Commission économique pour l'Europe**Comité des transports intérieurs****Forum mondial de l'harmonisation
des Règlements concernant les véhicules****Groupe de travail de l'éclairage et de la signalisation lumineuse****Quatre-vingtième session**

**Règlements ONU n^{os} 37 (Lampes à incandescence), 99 (Sources lumineuses à décharge)
et 128 (Sources lumineuses à diodes électroluminescentes)
et Résolution d'ensemble sur une spécification commune
des catégories de sources lumineuses****Proposition d'amendement à la version [4] de la Résolution
d'ensemble sur une spécification commune des catégories
de sources lumineuses****Communication de l'équipe spéciale des sources lumineuses
de substitution et de remplacement***

Le texte ci-après a été établi par l'équipe spéciale des sources lumineuses de substitution et de remplacement sous forme de révision de la proposition originale élaborée par l'expert du Groupe de travail « Bruxelles 1952 » (GTB), qui visait à ajouter une nouvelle catégorie PY21W/LED de source lumineuse à DEL de substitution. La présente proposition se fonde sur le document ECE/TRANS/WP.29/GRE/2017/17 et fait partie d'un ensemble qui comprend également des amendements au

Figure 1
Dessin principal

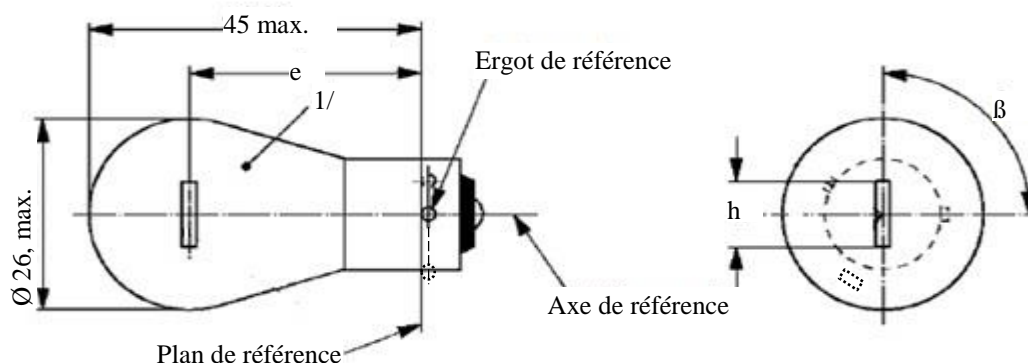
*Après la feuille Lx5/6, ajouter les nouvelles feuilles PY21W/LED/1 à 4, comme suit :
(voir les pages ci-après ; une page par feuille)*

Les dessins n'ont pour but que d'illustrer les principales dimensions (en mm) de la source lumineuse à DEL.

Tableau 1
Principales caractéristiques électriques et photométriques de la source lumineuse à DEL

Dimensions en mm		Sources lumineuses à DEL de fabrication courante			Source lumineuse à DEL étalon
		min.	nom.	max.	nom.
e			31,8 ²		31,8 ²
h			9,0 ²		9,0 ²
β		75°	90°	105°	90° ± 10°
Culot [BAU15s-3(110°)] selon la publication 60061 de la CEI (feuille 7004-[19A-1])					
Caractéristiques électriques ⁵ et photométriques					
Valeurs nominales	Volts		12	24	12
	Watts		7 ³		7 ³
Tension d'essai	Volts		13,5	28,0	13,5
Valeurs normales	Watts		9 max. ³	10 max. ³	9 max. ³
	Courant électrique (en mA, pour une tension comprise entre 9 et 16 V en CC)		150 min. 750 max.		
	Flux lumineux ^{3,4} (en lm pour une tension de 13,5 V en CC)		280 ± 20 %		280 ± 10 %
	Flux lumineux ³ (en lm pour une tension de 9 V en CC)		56 min.		56 min.

¹ La lumière émise par la source lumineuse à DEL doit être jaune-rouge.

² À contrôler au moyen d'un "gabarit de positionnement"; feuille PY21W/LED/2.

³ Fonctionnement en mode clignotant pendant 30 minutes (fréquence = 1,5 Hz, cycle d'essai avec 50 % en fonctionnement et 50 % hors fonctionnement) et mesure effectuée avec le mode clignotant en fonctionnement après 30 minutes de fonctionnement.

⁴ La valeur mesurée lorsque la température de l'air ambiant atteint 80 °C doit être d'au moins 65 % de cette valeur.

⁵ En cas de défaillance de l'un des éléments émettant de la lumière, la source lumineuse à DEL doit soit continuer de satisfaire aux exigences relatives à la répartition du flux lumineux et de l'intensité lumineuse, soit cesser d'émettre de la lumière ; dans ce dernier cas, l'intensité d'alimentation en courant électrique, pour une tension comprise entre 12 et 14 V, doit être inférieure à 50 mA.

Prescriptions pour l'écran de contrôle

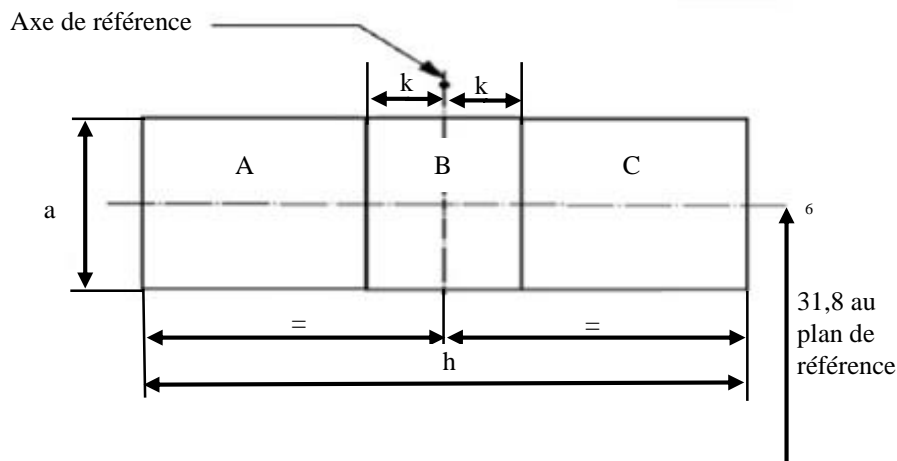
L'essai ci-après vise à définir les prescriptions applicables à la zone d'émission de la lumière apparente de la source lumineuse à DEL et à déterminer si cette zone est positionnée correctement par rapport à l'axe de référence et au plan de référence aux fins de la vérification du respect des prescriptions.

L'emplacement de la zone d'émission de lumière est contrôlé au moyen d'un gabarit de positionnement défini suivant les projections, dans le plan C0, selon différentes directions $\gamma = 0^\circ$ (visée de dessus), $\gamma = \pm 45^\circ$ (oblique) et $\gamma = \pm 90^\circ$ (visée frontale et visée arrière) (C et γ sont définis à la figure 3).

La proportion du flux lumineux total émise dans ces directions à partir des zones définies dans la figure 2 doit être :

- Pour l'ensemble des zones A, B et C, supérieure ou égale à 80 % ;
- Pour la zone B, supérieure ou égale 25 % ;
- Pour chacune des zones A et C, supérieure ou égale à 15 %.

Figure 2

Définition de la zone d'émission de lumière au moyen du gabarit avec les dimensions indiquées dans le tableau 2

La zone d'émission de lumière doit être centrée latéralement dans le plan contenant l'axe de référence et perpendiculairement au plan contenant l'axe de référence et l'ergot de référence.

Tableau 2

Dimensions du gabarit de positionnement de la figure 2

Dimensions en mm	<i>a</i>	<i>h</i>	<i>k</i>
Visée de dessus ($\gamma = 0^\circ$)	5,0	9,0	1,0
Visée oblique ($\gamma = \pm 45^\circ$)	7,0		
Visée frontale ou arrière ($\gamma = \pm 90^\circ$)	5,0

Répartition normalisée de l'intensité lumineuse

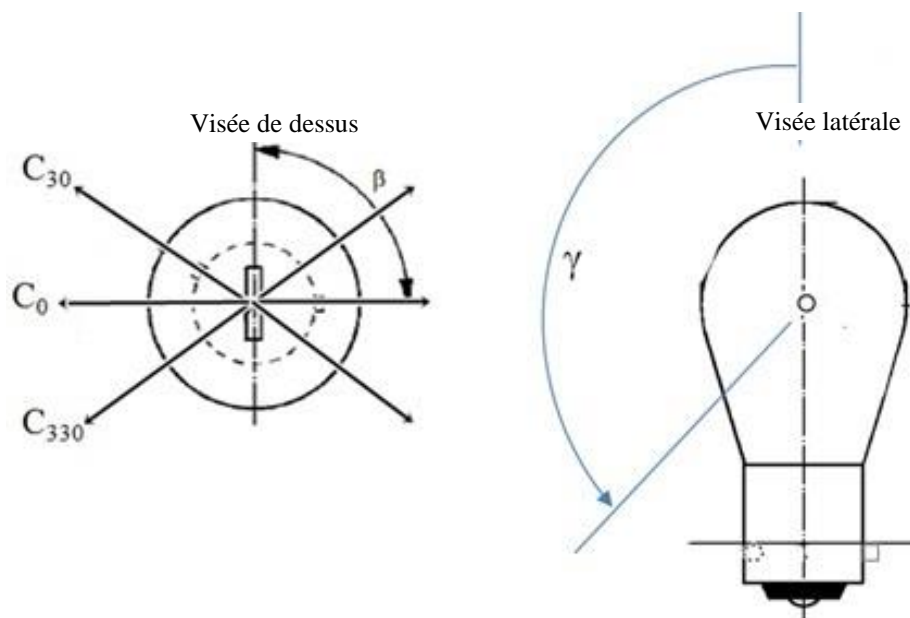
L'essai ci-après vise à déterminer la répartition normalisée de l'intensité lumineuse de la source lumineuse dans les plans contenant l'axe de référence tels qu'indiqués à la figure 3. L'intersection de l'axe de référence et du bord du gabarit est utilisée comme origine du système de coordonnées.

La source lumineuse est montée sur une plaque au moyen des bornes de montage correspondantes. La plaque est montée sur le plateau du goniomètre au moyen d'une patte de fixation, de manière à ce que l'axe de référence de la source lumineuse soit dans l'alignement de l'un des axes de rotation du goniomètre.

Pour enregistrer les données relatives à l'intensité lumineuse, on utilise un goniophotomètre classique. La distance de mesure doit être correctement choisie, de manière à ce que le détecteur se trouve à l'intérieur du champ élargi de distribution de la lumière.

Figure 3

Montage permettant de mesurer la répartition de l'intensité lumineuse (définition des plans C et de la direction γ)

Les mesures doivent être effectuées dans les plans C, qui contiennent l'axe de référence de la source lumineuse. Les plans C doivent être C_0 , C_{30} et C_{330} . Les points d'essai pour chaque plan et plusieurs angles polaires γ sont précisés dans le tableau 3.

Après les mesures, il faut normaliser les données à 1 000 lm, en utilisant le flux lumineux de chacune des sources lumineuses soumises à l'essai. Ces données doivent être conformes à la marge de tolérance définie au tableau 3.

Tableau 3
**Valeurs – mesurées aux points d’essai – de l’intensité normalisée
dans les plans C₀, C₃₀ et C₃₃₀**

γ	<i>Source lumineuse à DEL de fabrication courante</i>		<i>Source lumineuse à DEL étalon</i>	
	<i>Intensité minimale en cd/1 000 lm</i>	<i>Intensité maximum en cd/1 000 lm</i>	<i>Intensité minimale en cd/1 000 lm</i>	<i>Intensité maximum en cd/1 000 lm</i>
-150°	60	140	80	120
-125°	60	140	80	120
-100°	60	140	80	120
-75°	60	140	80	120
-50°	60	140	80	120
-25°	60	140	80	120
0°	60	140	80	120
25°	60	140	80	120
50°	60	140	80	120
75°	60	140	80	120
100°	60	140	80	120
125°	60	140	80	120
150°	60	140	80	120

La répartition de l’intensité lumineuse telle que décrite dans le tableau 3 doit être “sensiblement uniforme”, c’est-à-dire qu’entre deux points adjacents de la grille, l’intensité lumineuse relative est calculée par interpolation linéaire à partir des deux points adjacents de la grille. ».
